Oggetto: **Impresa ECO ELPIDIENSE s.r.l. – D.Lgs. 152/06 – Istanza di riesame e modifica AIA – Installazione di depurazione biologica (D8) e trattamento chimico-fisico (D9) di rifiuti situata in località Tenna – Porto Sant’Elpidio (FM). Osservazioni Conferenza del 10/11/2022.**

Con riferimento alla nota prot. 16284 del 13/10/2022 della Provincia di Fermo, acquisita al prot. 32195 del 14/10/2022, inerente la convocazione della conferenza dei servizi istruttoria indetta ai sensi dell’art. 29-quater comma 5 per la data del 10/11/2022, ed esaminato il verbale della conferenza dei servizi del 04/10/2022 inviato dalla Provincia di Fermo con Prot. n. 15970 del 10/10/2022 in merito all’istanza di riesame e modifica AIA delle installazioni di depurazione biologica (D8) e trattamento chimico-fisico (D9) di rifiuti situata in località Tenna – Porto Sant’Elpidio (FM), al fine del proseguimento dei lavori, si fa presente quanto segue:

Foto n. 1: Contenitore per grigliato ingresso impianto.

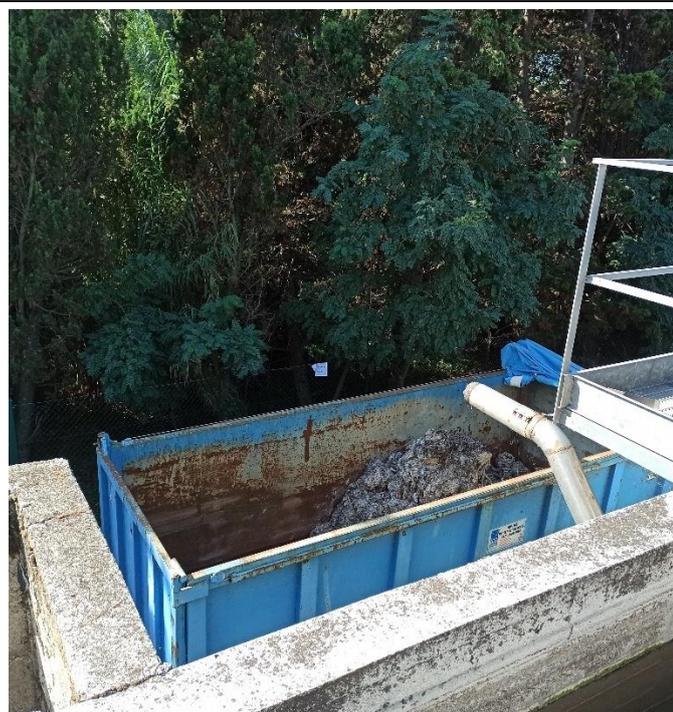
La **BAT 19e** prevede la copertura delle zone di deposito e di trattamento dei rifiuti. Il proponente specifica che la BAT è applicata. Dalla lettura del Rapporto di ispezione ambientale e dalla visione degli allegati fotografici ai verbali di ispezione redatti nell'anno 2022 e inviati all'Autorità Competente con Prot. ARPAM n. 32364 e 32635 del 17/10/2022 si evince che le aree di stoccaggio dei solidi grossolani e del grigliato provenienti dall'area dei bottini risultano essere scoperti (foto n. 3 e 4); risulta, altresì, che lo stoccaggio delle sabbie e lo stoccaggio dei grigliati provenienti dai pre-trattamenti in testa all'impianto di depurazione avvengono senza nessuna copertura (foto n. 1 e 2). Chiarire le modalità gestionali adottate tali da considerare “applicata” la BAT 19e.

Foto n. 5: Vista griglia a servizio dell'area bottini.

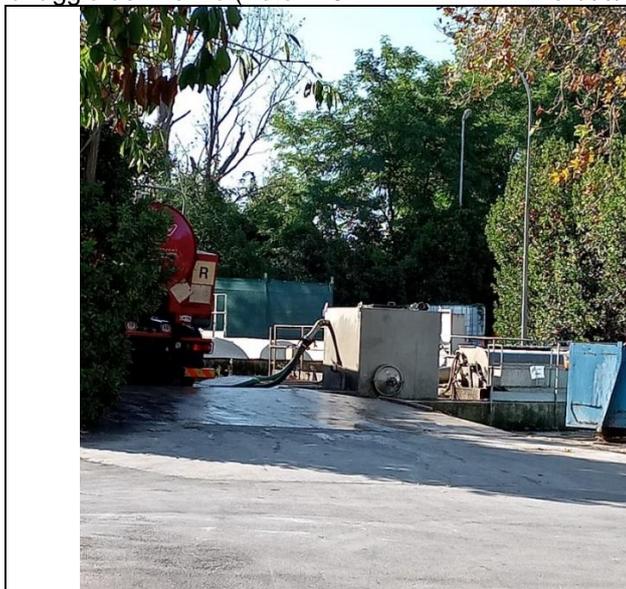
La **BAT 19f** viene considerata dal proponente “parzialmente applicabile” in quanto “*le acque meteoriche all'interno dell'area dell'impianto biologico vengono inviate allo scarico separatamente da quelle di processo*”. Dalla lettura della planimetria denominata “Tav. 5 – Planimetria schema idraulico sito Mazzini Rev. 1 Settembre 2022” si evince che non è presente nessuna linea di convogliamento delle acque raccolte dalla griglia per la raccolta delle acque provenienti dalla fase di lavaggio del mezzo (Foto n. 6 effettuata in data 07/09/2022 durante l'ispezione). Chiarire.

Foto n. 6: Vista griglia

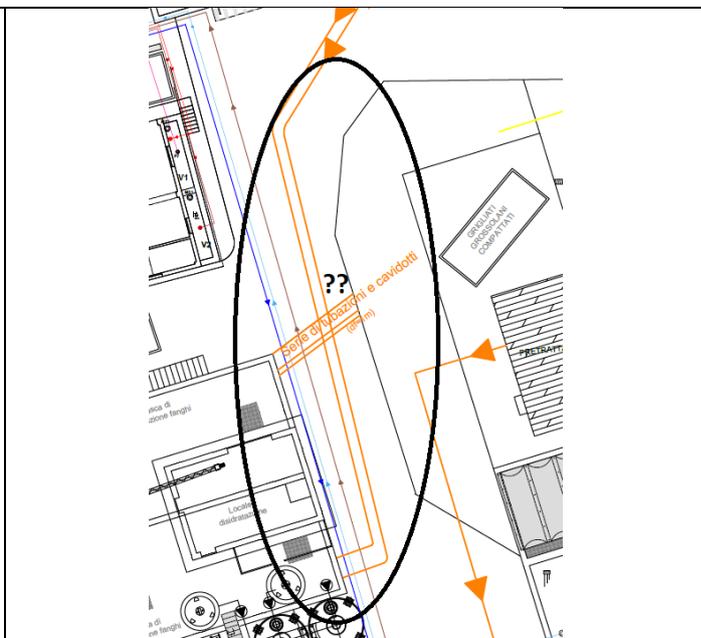
Durante l'ispezione del 07/09/2022 i tecnici ARPAM hanno fotografato una griglia di raccolta delle acque posta tra l'area di scarico D8 e l'area dedicata al trattamento dei fanghi (Foto n. 6) ma tale griglia e le linee di convogliamento non sono rappresentate in planimetria (si evincono, tra l'altro, evidenti segni di percolamento diretti alla griglia stessa). Chiarire.

Estratto Tav. 5 – Planimetria – rev 1 settembre 2022

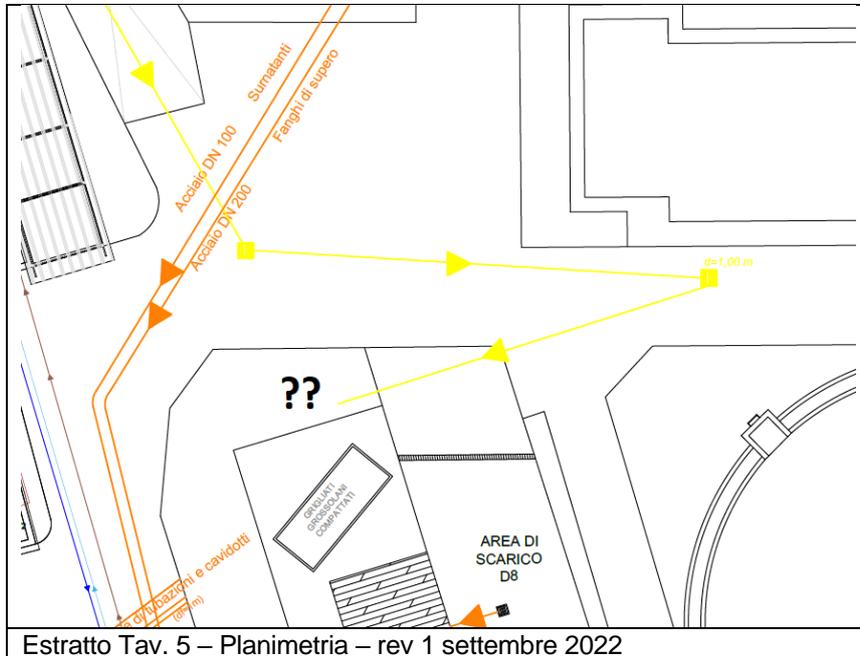
Dalla lettura della planimetria denominata "Tav. 5 – Planimetria schema idraulico sito Mazzini Rev. 1 Settembre 2022" si evince che sono presenti numero 3 pozzetti di raccolta nei pressi dell'ingresso dell'impianto di cui non è noto il recapito finale. Chiarire.
